Referencia: Expediente: LAM5678
Asunto: Comunicación Resolución No. 00391 del 20/03/2018

AUTORIDAD NACIONAL DE LICENCIAS AMBIENTALES - ANLA –

RESOLUCIÓN N° **00391**

Por la cual se resuelve un recurso de reposición y se toman otras determinaciones"

Figura 2.5 Áreas de Influencia Indirecta y Directa Físico-biótica del proyecto

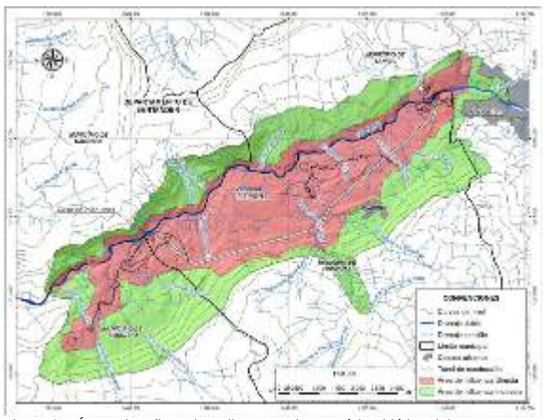
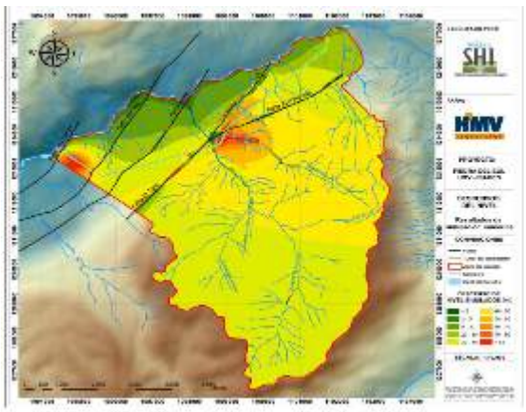
Además, una comparación entre la Figura 2.5 Áreas de Influencia Indirecta y Directa Físico-biótica del proyecto, presentado por la empresa en el capítulo 2, página 8 y la Figura 3.54 Zona de posible afectación del túnel de conducción. Escenario A (capitulo 3, página 139), muestra una incoherencia entre lo planteado como áreas de afectación en lo que respecta al recurso hídrico subterráneo. Se evidencia un análisis aislado y parcializado, excluyendo al casco urbano de Pinchote y la cuenca hidrológica de la quebrada La Pinchota del Área de Influencia Directa - AID, siendo estas, las áreas de mayor afectación por abatimiento de los niveles simulados.

Por lo anterior esta Autoridad considera que la metodología utilizada para llevar a cabo los modelos hidrogeológicos es adecuada. Sin embargo, existieron inconsistencias en la delimitación y justificación del área de influencia física del proyecto. En consecuencia, esta autoridad ratifica lo expuesto en la Resolución objeto de alzada.

Figura 1 Localización de Áreas de importancia para la Conservación de aves en al área de influencia del Proyecto Hidroeléctrico
Fuente: SIG ANLA.01/02/2018,

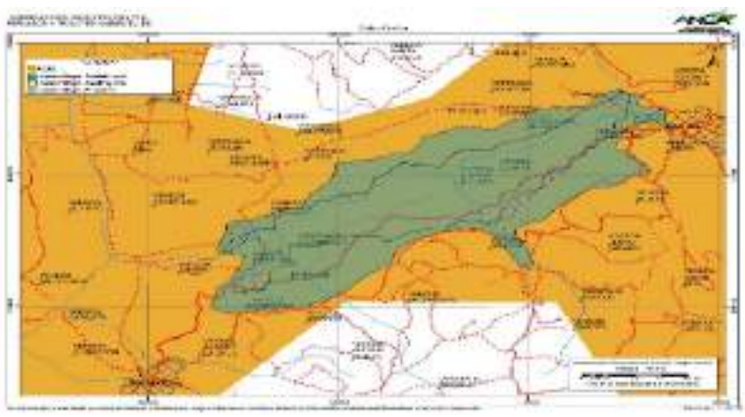
Por lo anterior, es dable señalar que la sociedad ISAGEN S.A. E.S.P no realizó un análisis que permita esclarecer cuales fueron los elementos técnicos que dan soporte a la definición del área de influencia, por lo que se considera que no da cumplimiento a lo establecido en el numeral 2.3 del artículo primero del Auto 2766 del 03 de septiembre del 2012, en relación a justificar técnicamente la determinación de la definición del Área Influencia Indirecta -AII del proyecto desde los componentes (…) y biótico (…), por tanto, esta Autoridad se reitera que el Área de Influencia del Proyecto no fue delimitada conforme a los Términos de Referencia HE-TER-1-01 ni de acuerdo a lo solicitado en el Auto 2766 del 2012.

Aunado a lo anterior, la ausencia de información en la caracterización biótica relacionada en las Áreas de Importancia para la Conservación de Aves – AICA, teniendo en cuenta que toda el área de influencia del proyecto se encuentra sobrepuesta al AICA CO074 (Bosques Secos del Valle del Río Chicamocha), establecida desde el 2008 y cuyo principal objetivo es determinar el estatus, la distribución y los requerimientos ecológicos de dos especies de aves endémicas del cañón del Chicamocha y críticamente amenazadas: el Cucarachero de Nicéforo (Thryothorus nicefori) y el Colibrí Ventricastaño (Amazilia castaneiventris)4, información de carácter relevante para el análisis de la caracterización y contenido del Estudio de Impacto Ambiental-EIA. También para dicha área se establecen endemismos a nivel de especie y subespecie, como el de Ortalis columbiana, Myiarchus apicalis, Momotus

Figura 2.5 Áreas de Influencia Indirecta y Directa Físico-biótica del proyecto.

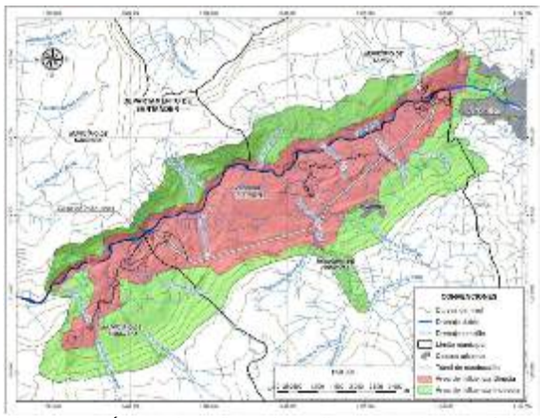
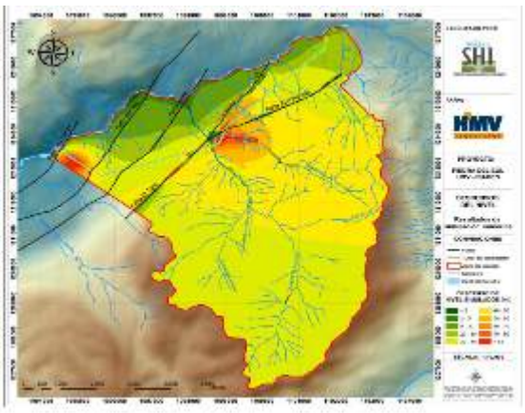
Una comparación entre la Figura 2.5 Áreas de Influencia Indirecta y Directa Físico-biótica del proyecto, presentado por la empresa en el capítulo 2, página 8 y la Figura 3.54 *Zona de posible afectación del túnel de conducción. Escenario A* (capitulo 3, página 139), muestra una incoherencia entre lo planteado como áreas de afectación en lo que respecta al recurso hídrico subterráneo. Se evidencia un análisis aislado y parcializado, excluyendo al casco urbano de Pinchote y la cuenca hidrológica de la quebrada La Pinchota del área de influencia directa, siendo estas, las áreas de mayor afectación por abatimiento de los niveles simulados.

Figura 3.64 DHI para manantiales y quebradas y descensos simulados con el modelo numérico

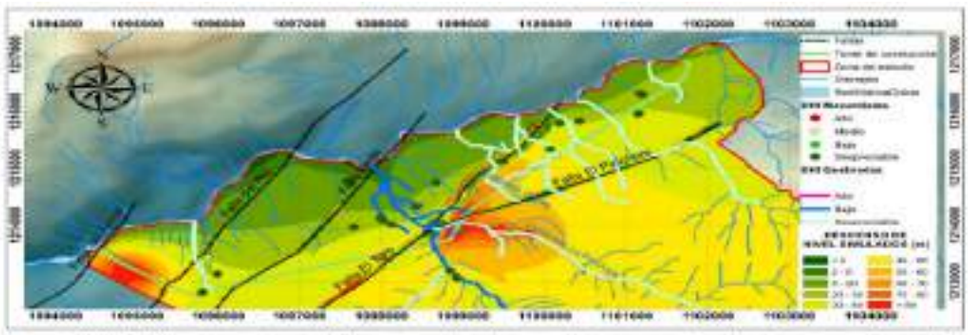
La comparación realizada en el documento (Figura 3.64; capitulo 3; página 156) y en el cual resalta la coherencia relativa entre el modelamiento numérico y el DHI, generando una alerta de monitoreo en la quebrada La Laja. Sin embargo, se evidencia ciertas incongruencias en el análisis comparativo. Por ejemplo: para la modelación matemática la mayor afectación por el abatimiento de niveles en la zona, se encuentra localizada en la confluencia de los sistemas de fallas de El Toro y El Pinchote, siendo la Quebrada La Pinchota, el drenaje con mayor afectación, mientras que el método DHI considera despreciable la afectación para este cuerpo de agua. Por otro lado, los manantiales se consideran de muy baja afectación (despreciable por utilizar el término propuesto) con la metodología DHI y en una zona con descensos entre 20 y 40 metros de abatimiento.

Figura 3.64 DHI para manantiales y quebradas y descensos simulados con el modelo numérico

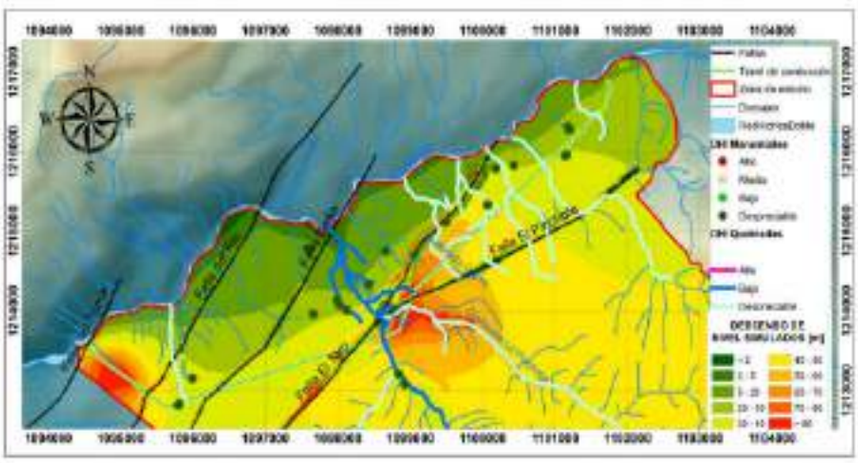
Por otro lado, los manantiales se consideran de muy baja afectación (despreciable por utilizar el término propuesto) con la metodología DHI en una zona con descensos entre 20 y 40 metros de abatimiento.

Figura 3.64 DHI para manantiales y quebradas y descensos simulados con el modelo numérico

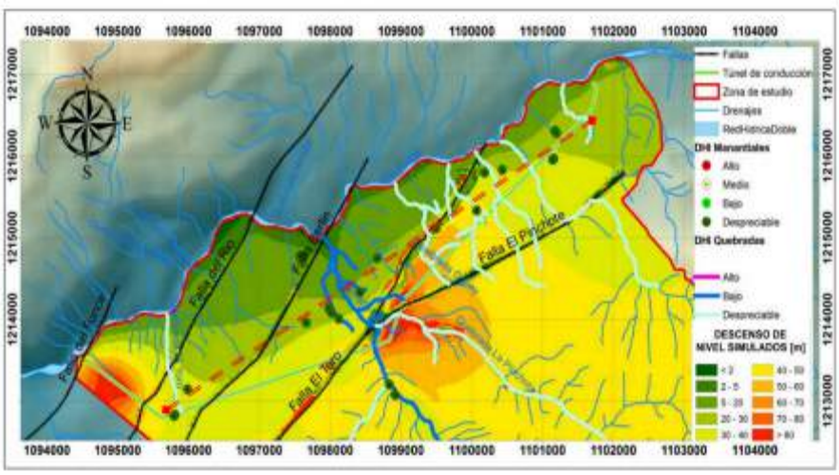
En relación con las variaciones del nivel freático la modelación numérica muestra un descenso en los niveles de 5 hasta 40 metros, sobre el corredor de descarga que conforman los manantiales inventariados y que son altamente sensibles a cualquier fluctuación por mínima que esta sea. Este impacto tendría un carácter irreversible si se tiene en cuenta la descripción presentada en el Estudio de Impacto Ambiental- EIA, por lo que su importancia estaría en crítico. Ahora bien, el análisis con el método DHI considera despreciable la afectación para los cuerpos de agua y los manantiales, por lo que la importancia de este impacto estaría como bajo a muy bajo. Razón por la cual, esta Autoridad no encuentra coherencia en los resultados presentados.

Figura 2.5 Áreas de Influencia Indirecta y Directa Físico-biótica del proyecto.

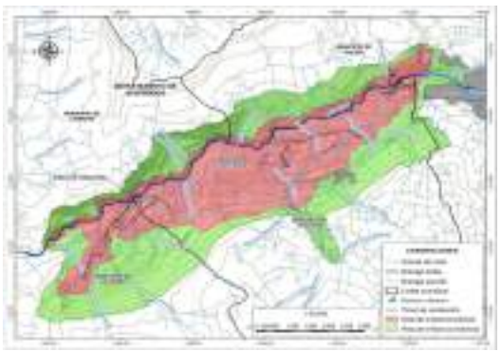
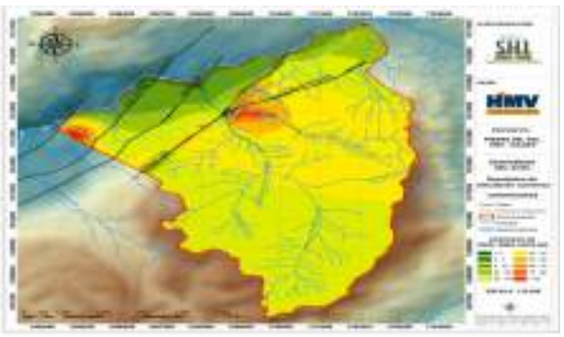
Además, una comparación entre la Figura 2.5 *Áreas de Influencia Indirecta y Directa Físico-biótica del proyecto*, presentado por la empresa en el capítulo 2, página 8 y la Figura 3.54 *Zona de posible afectación del túnel de conducción. Escenario A* (capitulo 3, página 139), muestra una incoherencia entre lo planteado como áreas de afectación en lo que respecta al recurso hídrico subterráneo. Se evidencia un análisis aislado y parcializado, excluyendo al casco urbano de Pinchote y la cuenca hidrológica de la quebrada La Pinchota del área de influencia directa, siendo estas, las áreas de mayor afectación por abatimiento de los niveles simulados.
